Gemeinde Hohenstein

Projekt 20180525 – GH – 100

Stellungnahme und Erläuterungen
zur Studie zur Ertüchtigung der
Abwasserbehandlungsanlagen der
Gemeinde Hohenstein

August 2018

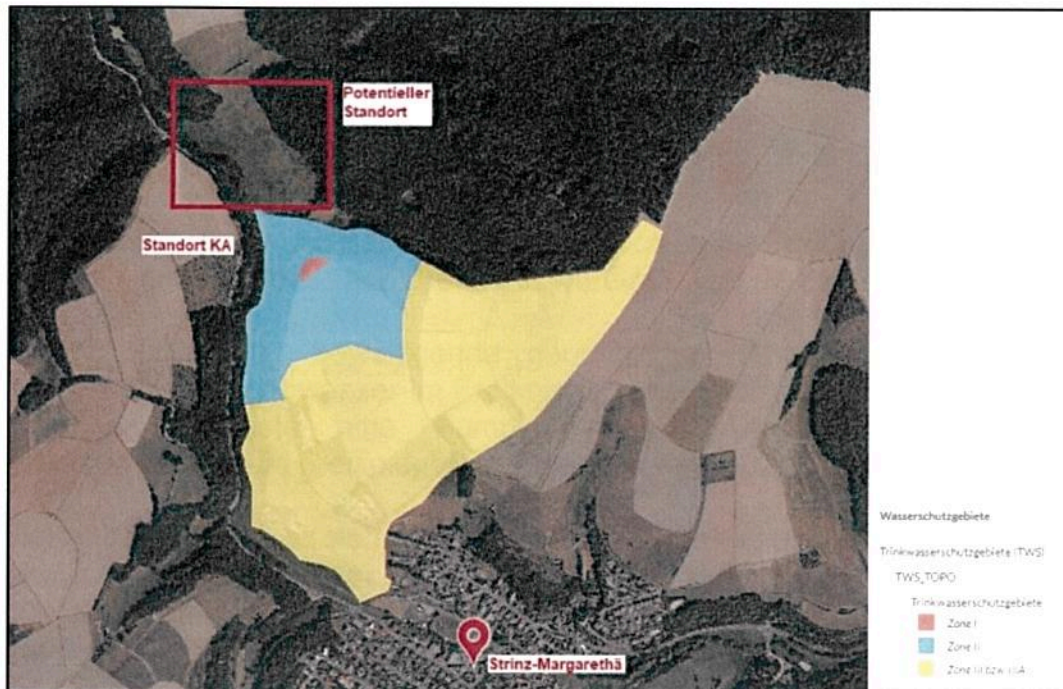
Dabei handelt es sich um den Standort im folgenden Bild. Auf dem Bild ist zu sehen, dass keine Schutzgebiete auf dem potentiellen Grundstück ausgewiesen sind, es ist zu prüfen welche naturrechtlichen Belange laut Studie zu berücksichtigen sind. Bei dem Grundstück handelt es sich nicht um das Eigentum der Gemeinde Hohenstein und müsste erworben werden.
